原子炉保安規定変更 新旧対照表

東京都市大学原子力研究所

東京都市大学原子力研究所原子炉保安規定 新旧対照表 (赤字又は□は変更箇所)

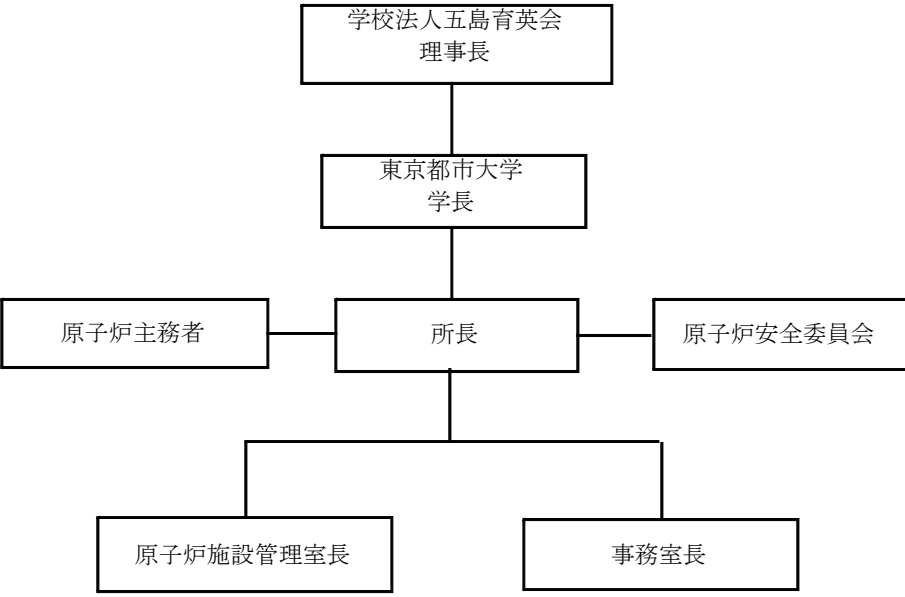
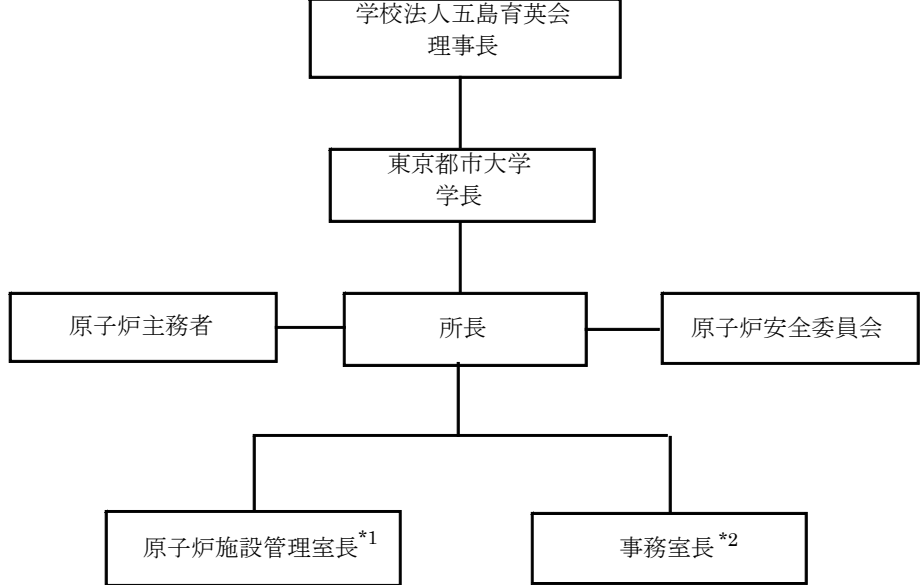
旧						新						変更の理由
保安規定	記録事項	記録の名称	記録すべき場合	保存期間	記録責任者	保安規定	記録事項	記録の名称	記録すべき場合	保存期間	記録責任者	条番号の変更
第22条	ニ 放射線業務従事者の4月1日を始期とする1年間の線量、女子(妊娠不能と診断された者及び妊娠の意思のない旨を原子炉設置者に書面で申し出た者を除く。)の放射線業務従事者の4月1日、7月1日、10月1日及び1月1日を始期とする各3月間の線量並びに本人の申出等により原子炉設置者が妊娠の事実を知ることになった女子の放射線業務従事者にあつては出産までの間毎月1日を始期とする1月間の線量	個人線量記録	1年間の線量にあつては毎年度1回、 3月間の線量にあつては3月ごとに1回、 1月間の線量にあつては1月ごとに1回	規則第6条 第5項に定める期間	管理室長	第22条	ニ 放射線業務従事者の4月1日を始期とする1年間の線量、女子(妊娠不能と診断された者及び妊娠の意思のない旨を原子炉設置者に書面で申し出た者を除く。)の放射線業務従事者の4月1日、7月1日、10月1日及び1月1日を始期とする各3月間の線量並びに本人の申出等により原子炉設置者が妊娠の事実を知ることになった女子の放射線業務従事者にあつては出産までの間毎月1日を始期とする1月間の線量	個人線量記録	1年間の線量にあつては毎年度1回、 3月間の線量にあつては3月ごとに1回、 1月間の線量にあつては1月ごとに1回	規則第6条 第5項に定める期間	管理室長	
	ホ 4月1日を始期とする1年間の線量が20ミリシーベルトを超えた放射線業務従事者の当該1年間を含む原子力規制委員会が定める5年間の線量	累計線量記録	原子力規制委員会が定める5年間において毎年度1回(第二欄に掲げる当該1年間以降に限る。)	規則第6条 第5項に定める期間	管理室長	第22条	ホ 4月1日を始期とする1年間の線量が20ミリシーベルトを超えた放射線業務従事者の当該1年間を含む原子力規制委員会が定める5年間の線量	累計線量記録	原子力規制委員会が定める5年間において毎年度1回(第二欄に掲げる当該1年間以降に限る。)	規則第6条 第5項に定める期間	管理室長

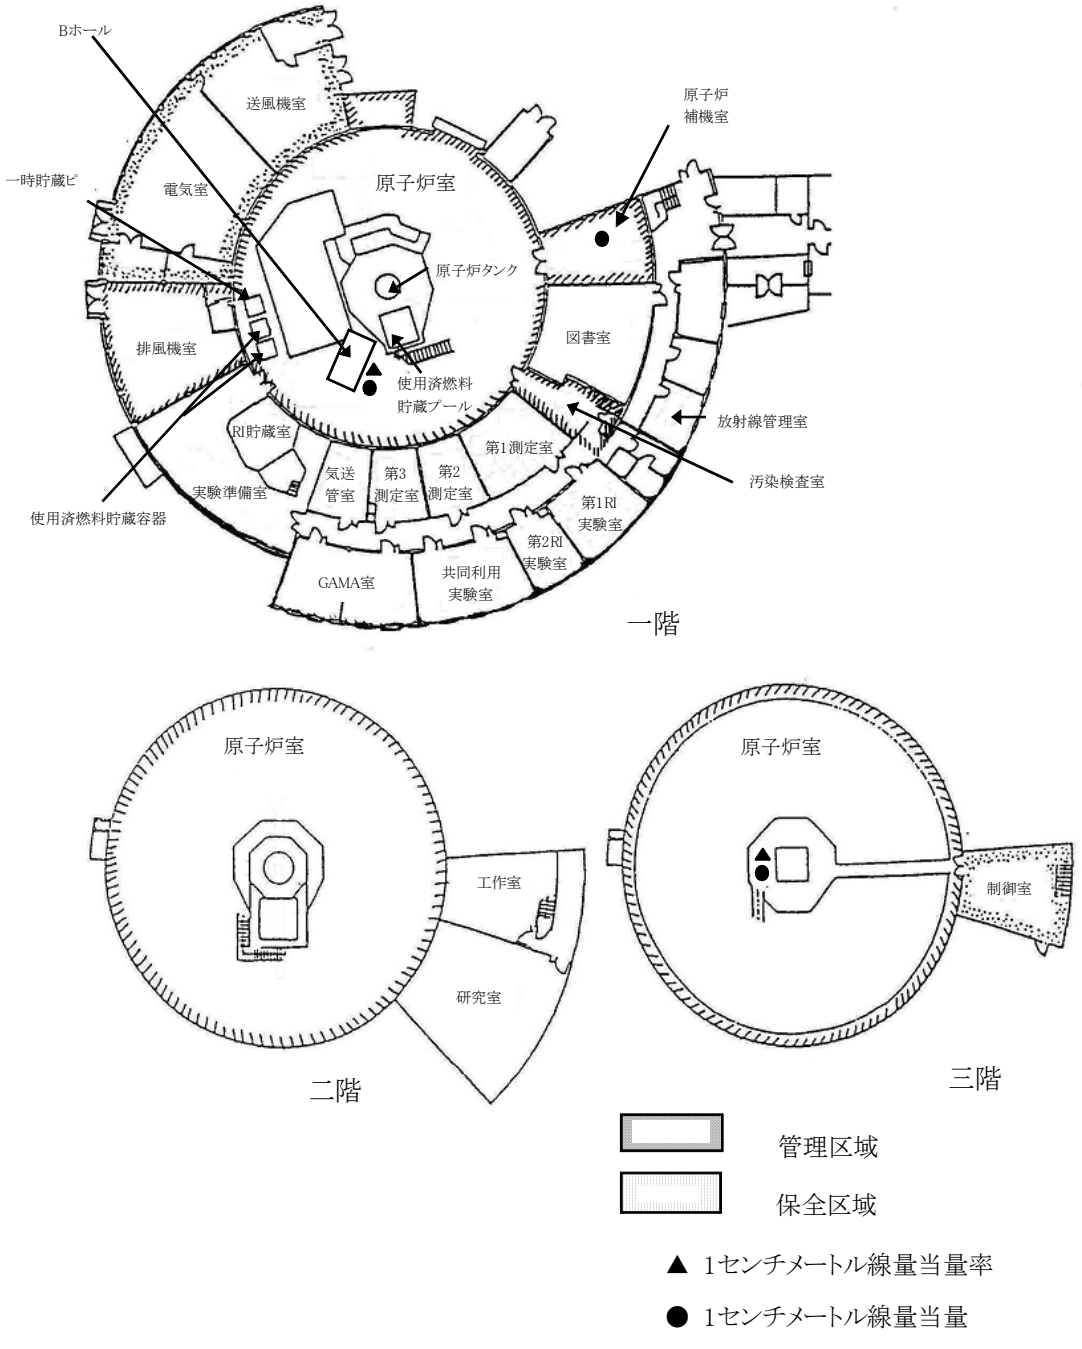
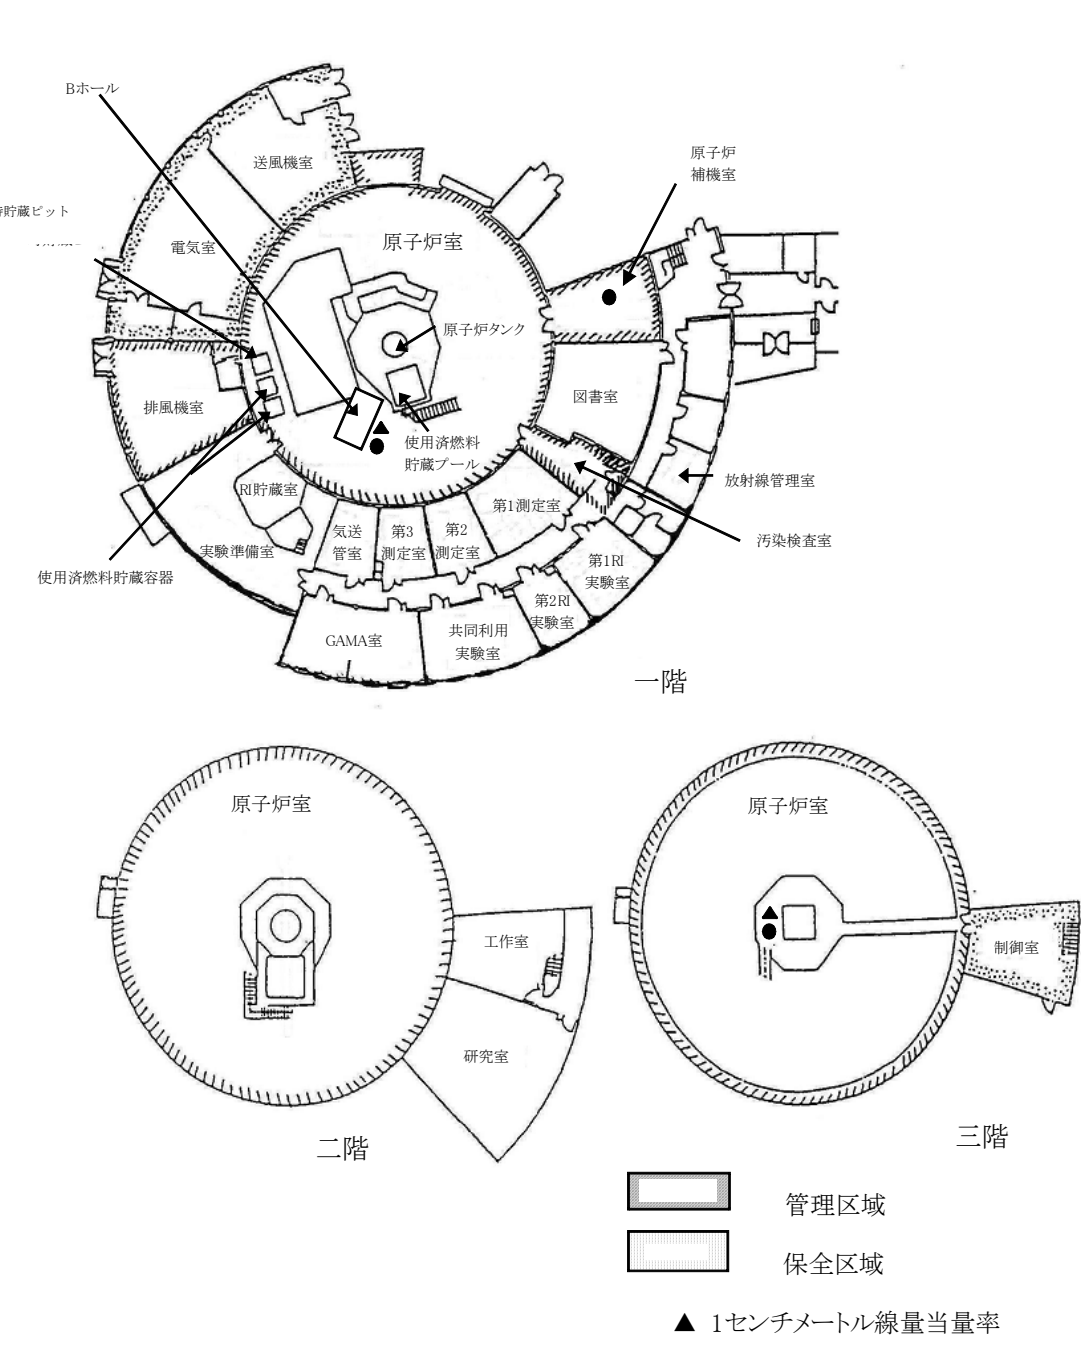
旧	新	変更の理由
 <p style="text-align: center;">第1図 保安管理組織 (第7条)</p>	 <p style="text-align: center;">第1図 保安管理組織 (第7条)</p> <p>*1 原子炉施設管理室長は、次の業務を行う。 (1)原子炉施設の運転保守 (廃止措置計画に係る業務を含む。) (2)放射線管理 (3)放射性廃棄物の管理</p> <p>*2 事務室長は、次の業務を行う。 (1)原子炉施設の警備 (2)研究所外との連絡窓口 (3)購買 (原子炉施設の整備及び改修に関することを含む。)</p>	<p>原子炉施設管理室長と事務室長が行う業務を追記</p>
